**RI.271.1.1.2017**

Urząd Miejski w Supraślu informuje, iż w postępowaniu **RI.271.1.1.2017 „Budowa z rozbudową ulicy Kodeksu Supraskiego, Rymarka, Uroczysko Pustelnia w Supraślu wraz z niezbędną infrastrukturą techniczną”** wpłynęły pytania, których treść wraz z odpowiedziami przekazuję poniżej:

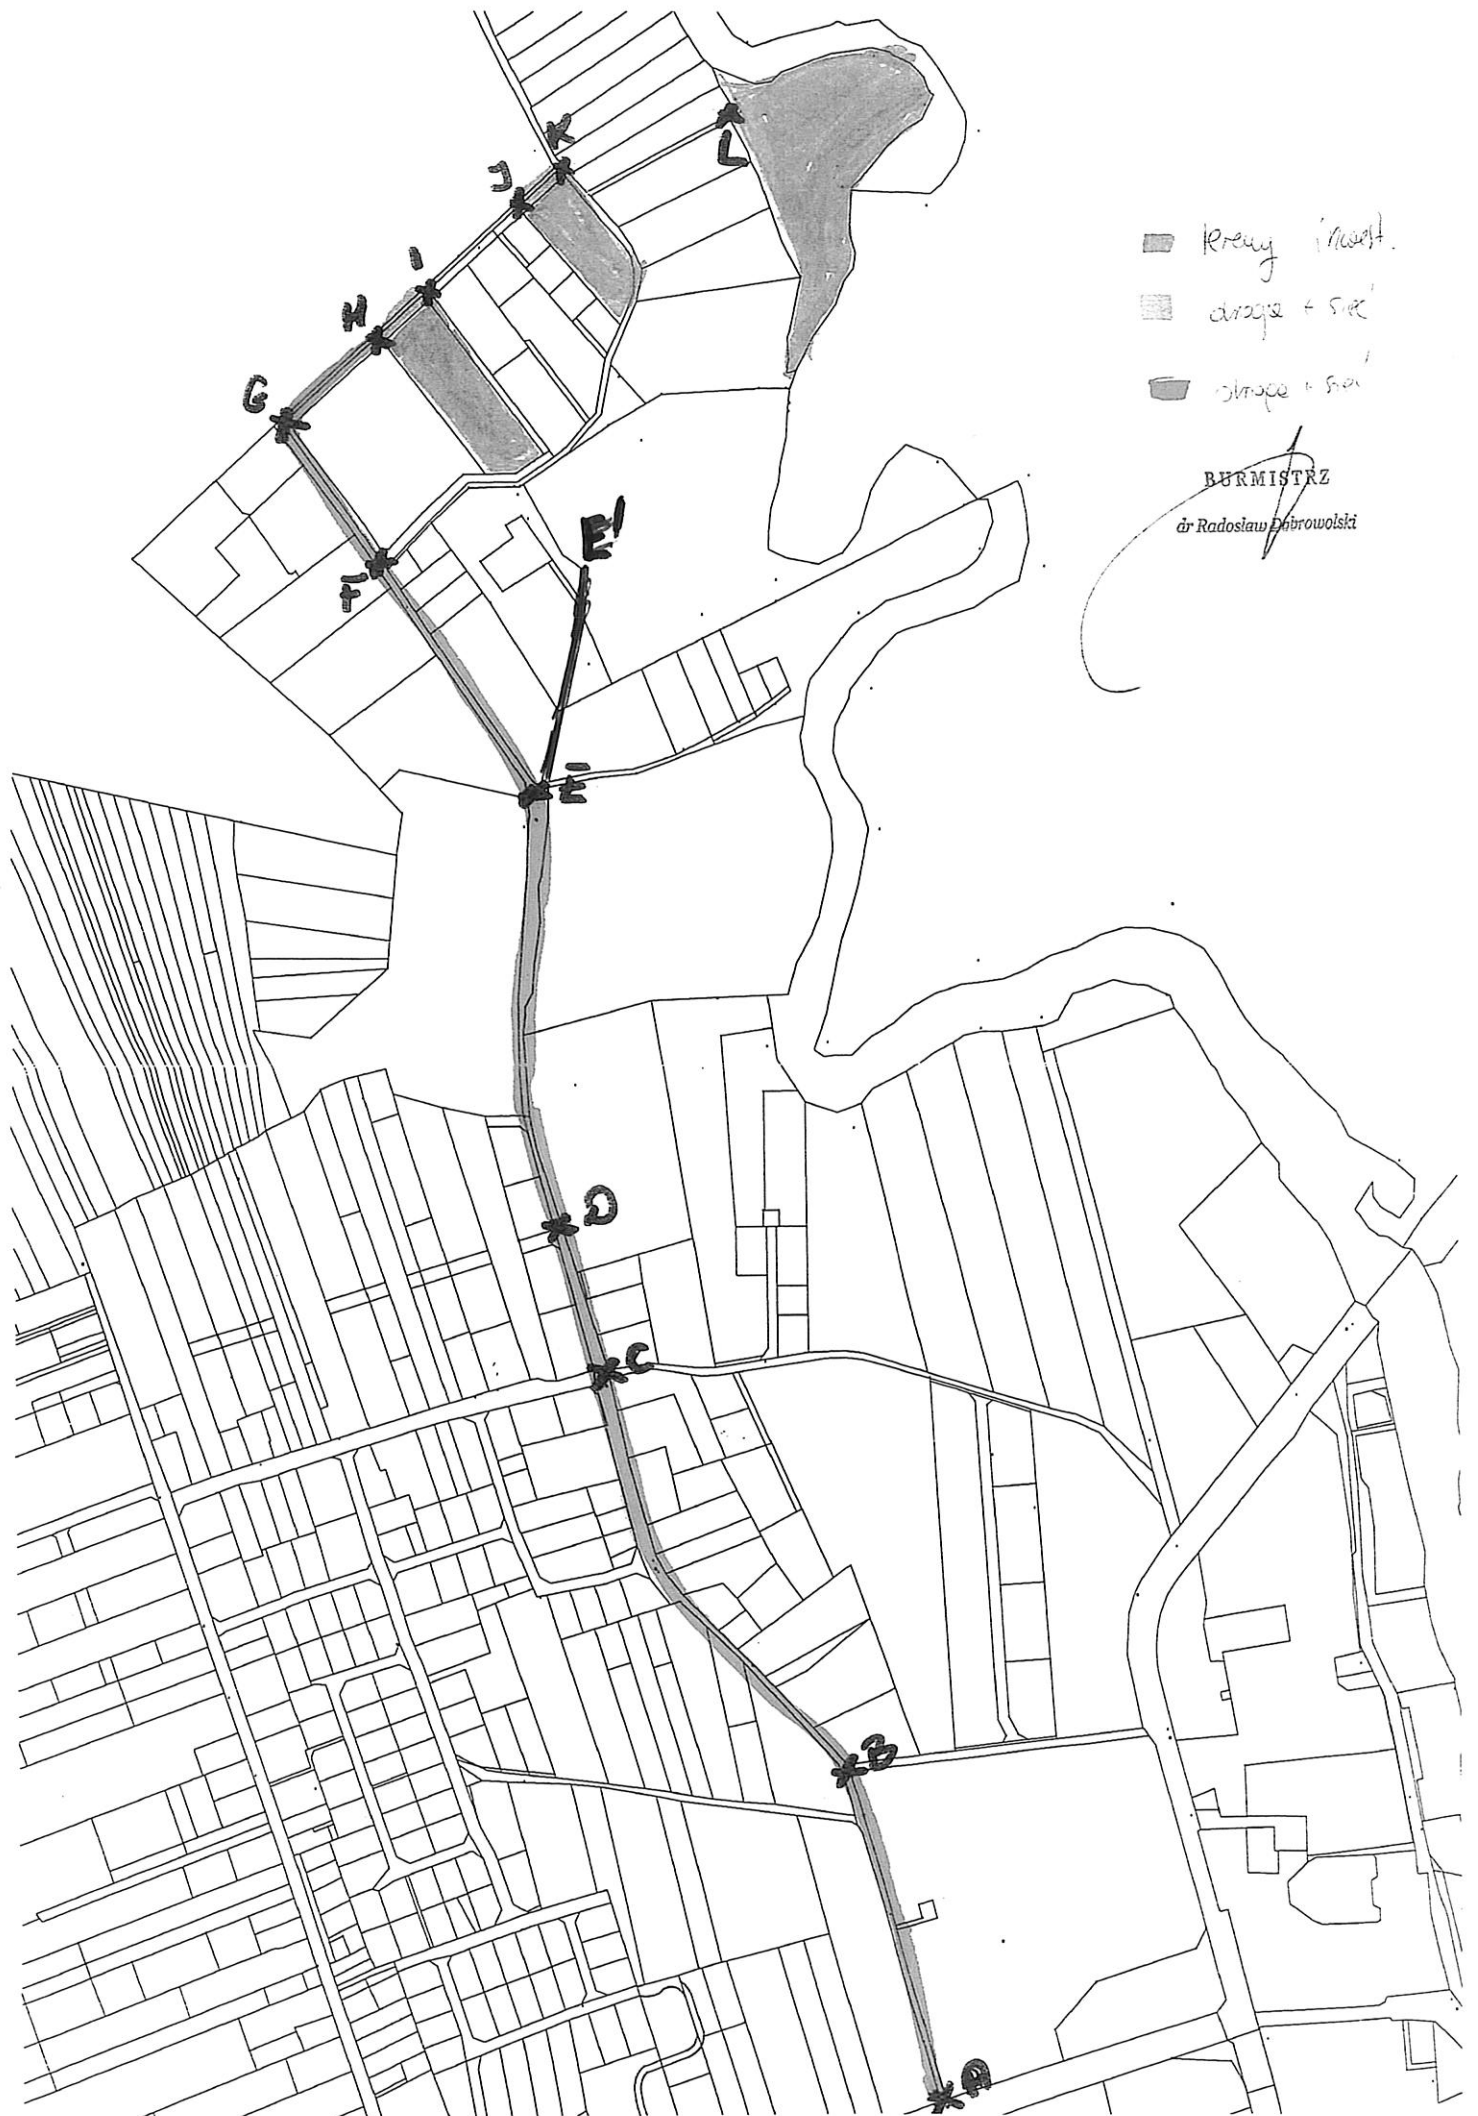
Prosimy o wskazanie na załączniku „mapa.pdf” odcinka E-E’ wymienionego w tabeli w załączniku nr 1 „formularz ofertowy”.

Zamawiający przekazuje w załączeniu plik „mapa.pdf” z naniesionym odcinkiem E-E’
